（仮称）神 楽 山 風 力 発 電 事 業 環 境 影 響 評 価 準 備 書

補 足 説 明 資 料

令和 2 年 4 月

J R 東日本エネルギー開発株式会社

図 11 航空機モニタリングの結果(1/2)

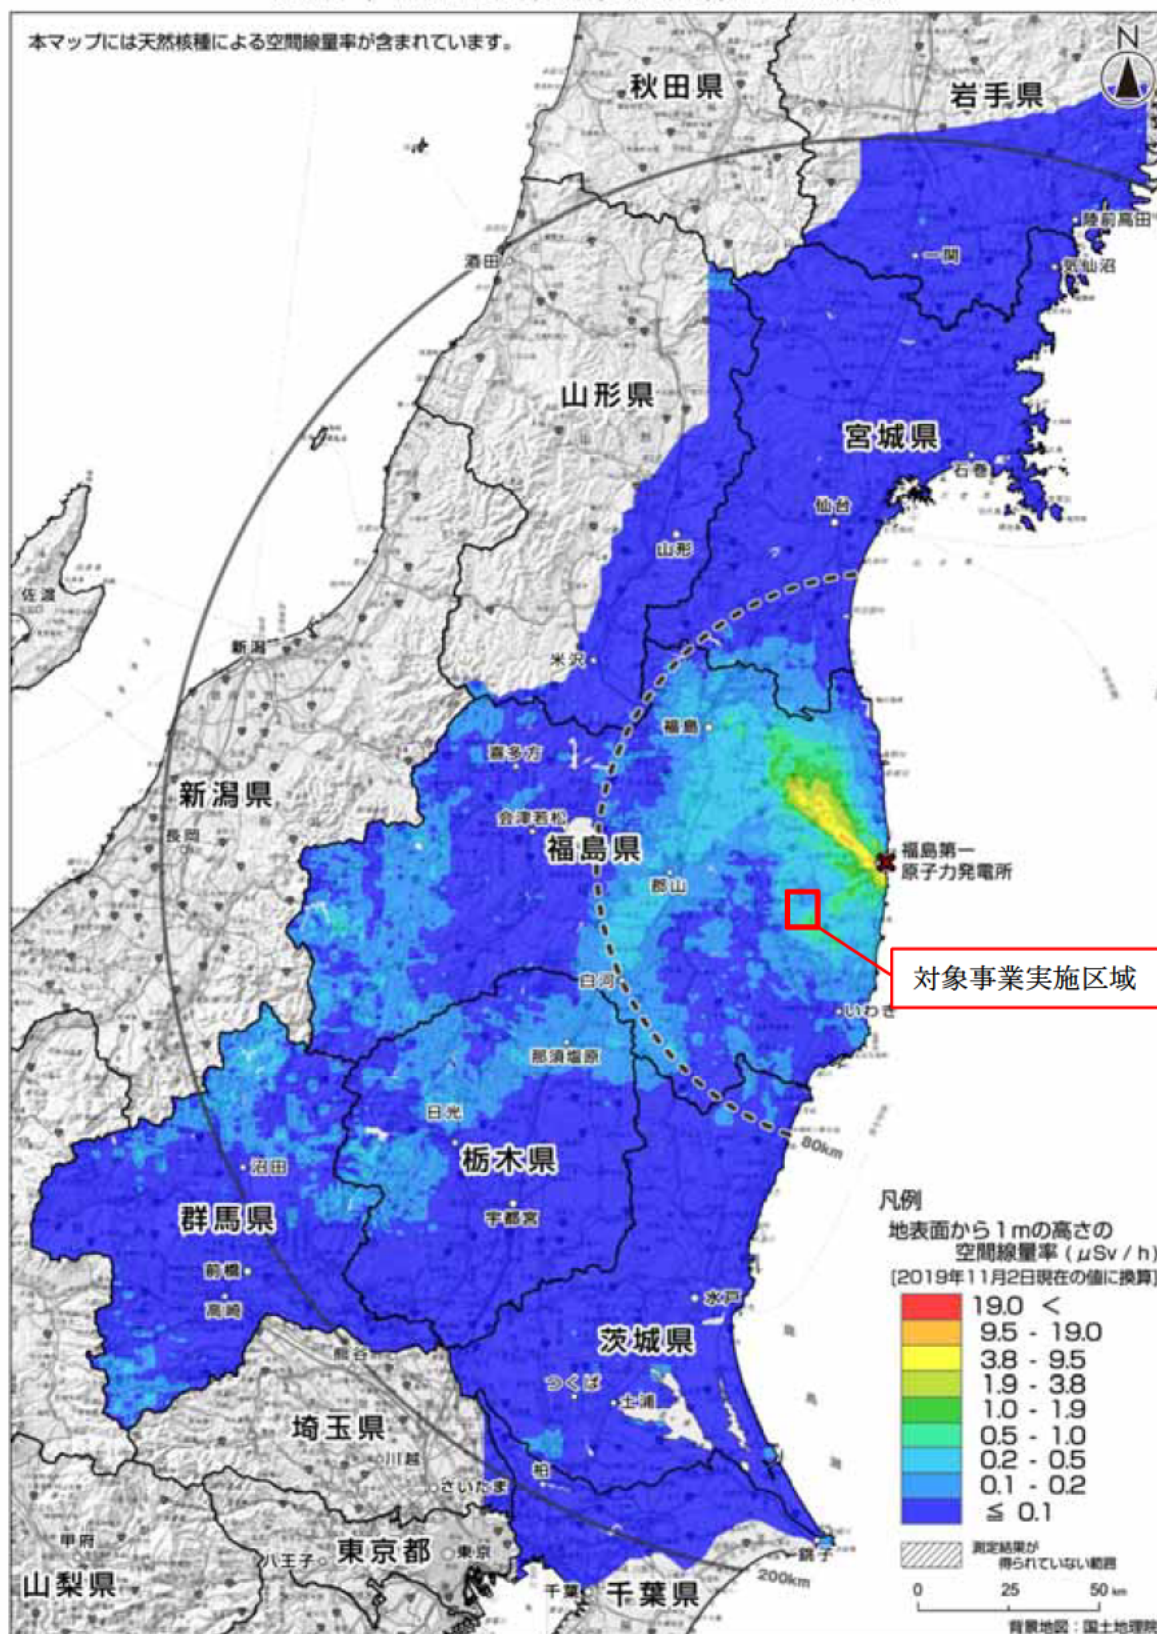
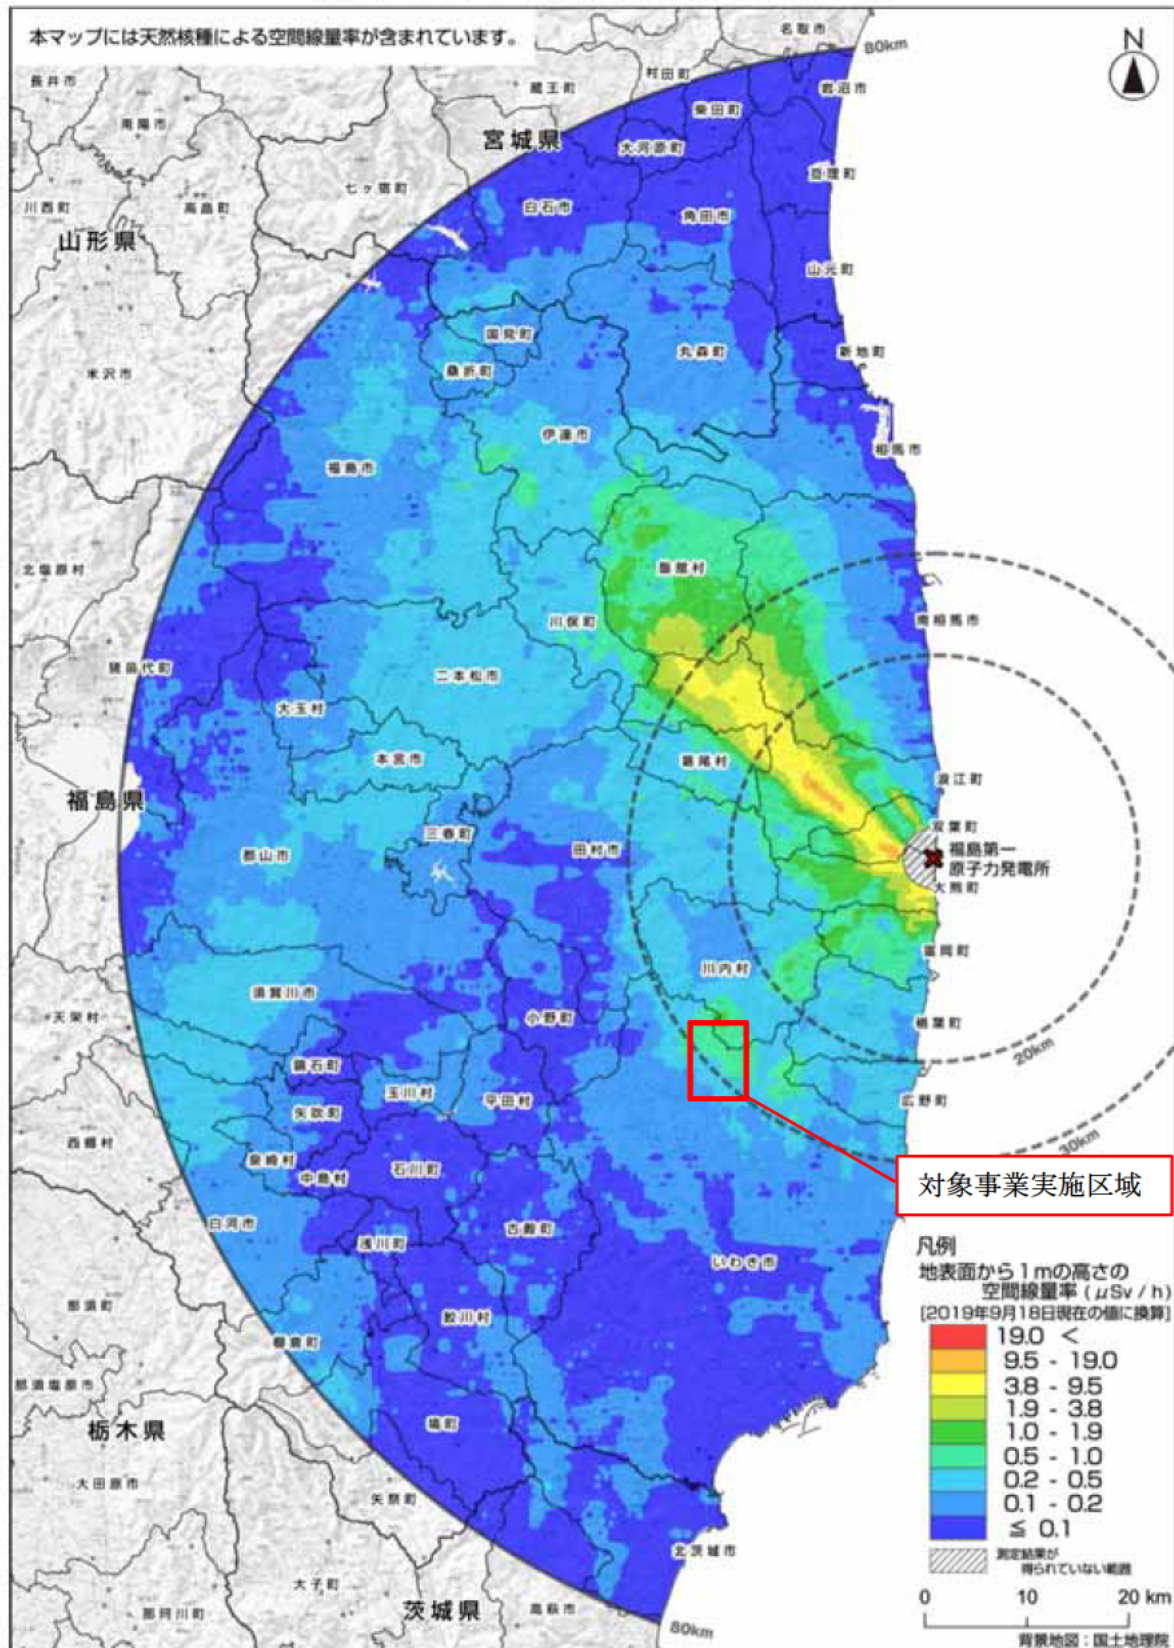
最新の航空機モニタリングの結果も示してください。

直近で公表されている航空機モニタリングの結果を図 11 に示します。対象事業実施区域及びその周囲は概ね $0.5 \sim 1.0 \mu\text{Sv/h}$ となっています。

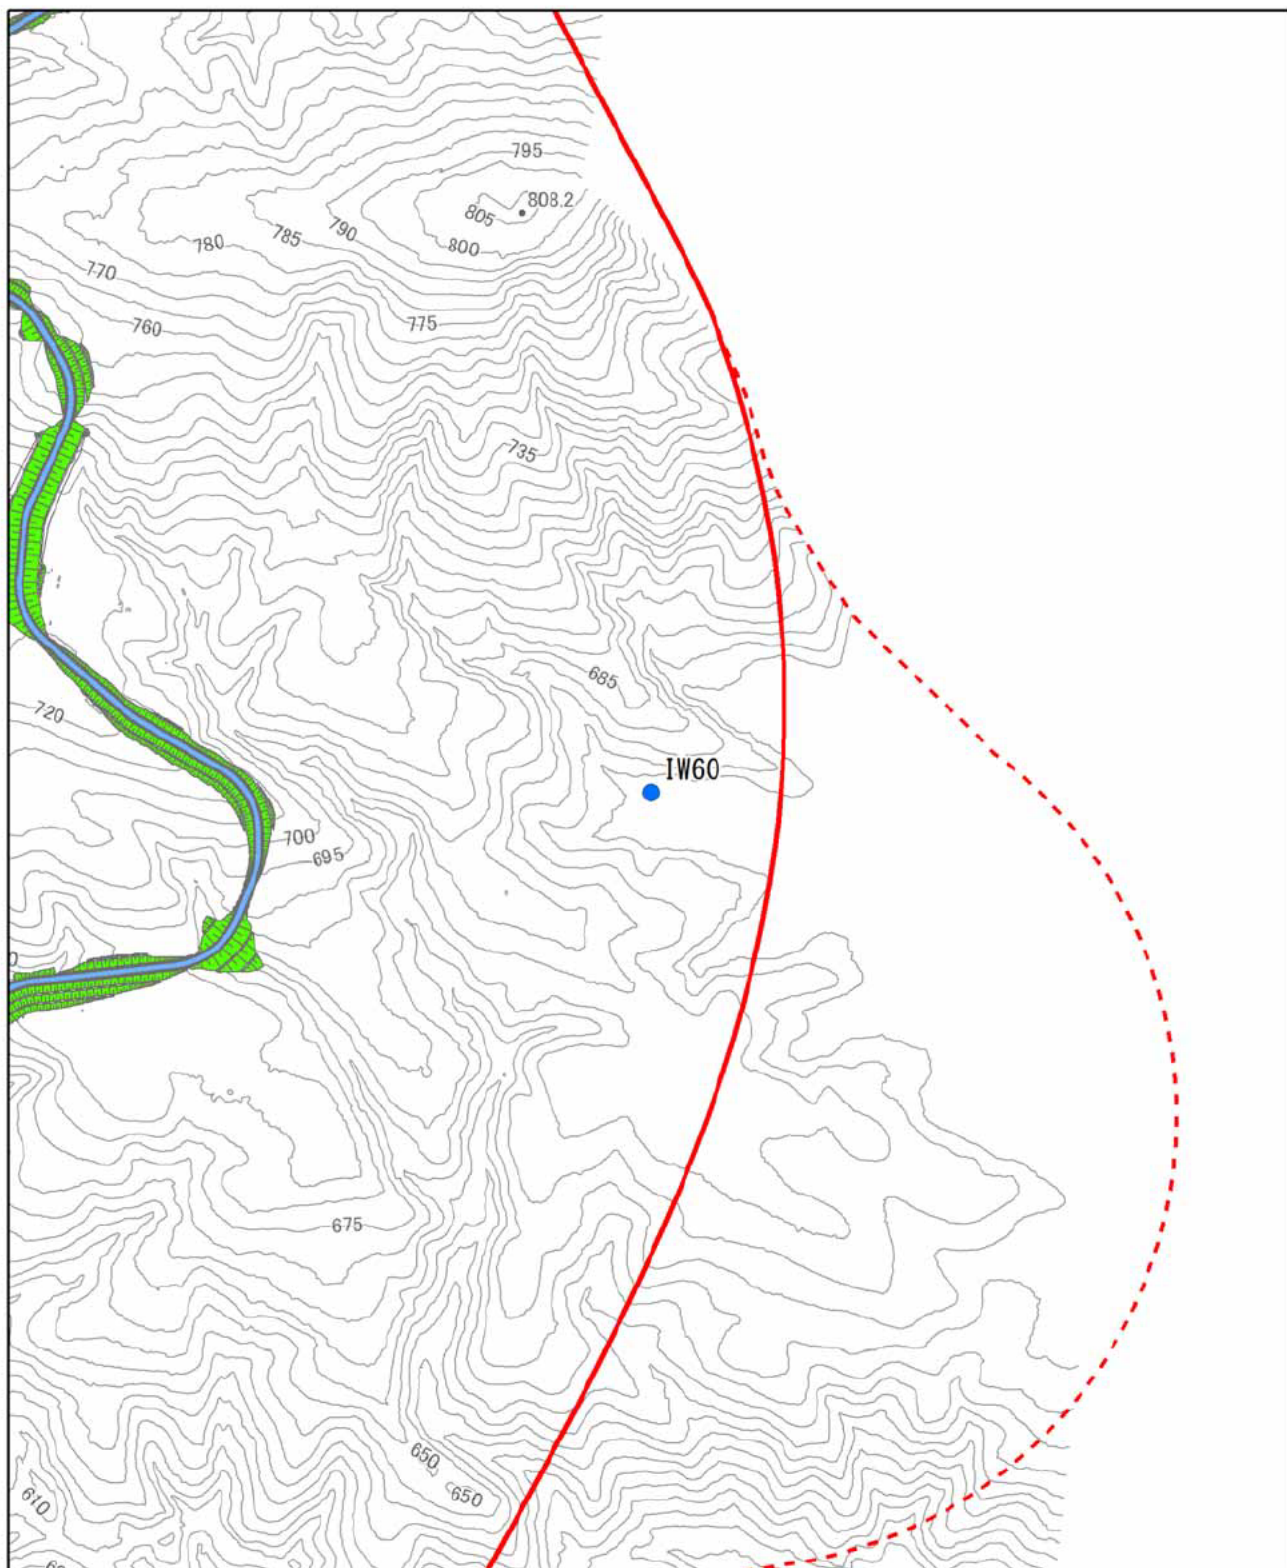
“対象事業実施区域から最も近接する位置として北側約90m 付近…”は正しいでしょうか？

最寄りの施設等までの距離は、正しくは以下のとおりになりますので、評価書にて修正します。
『最寄りの施設として、対象事業実施区域から西側約 4.0km、最寄りの風力発電機から西側約 4.3km 地点に「桶売小学校」が立地している。

机上にて確認した最寄りの住居は、対象事業実施区域から北西側約 210m 付近にあり、最寄りの風力発電機からは南西側約 700m の位置にある。』

図 14 現地観測との整合

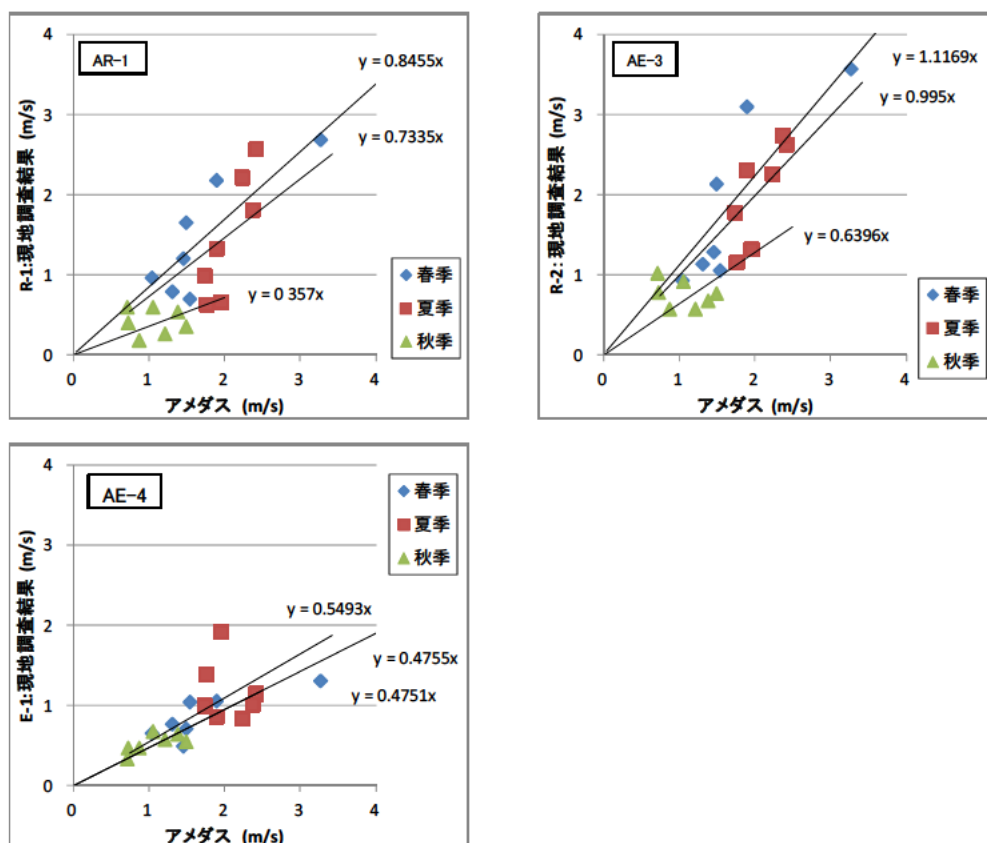
川内地域気象観測所の気象条件を用いたのであれば、現地観測とどの程度整合しているかについて示してください。

現地観測との整合は図 14 に示すとおりです。
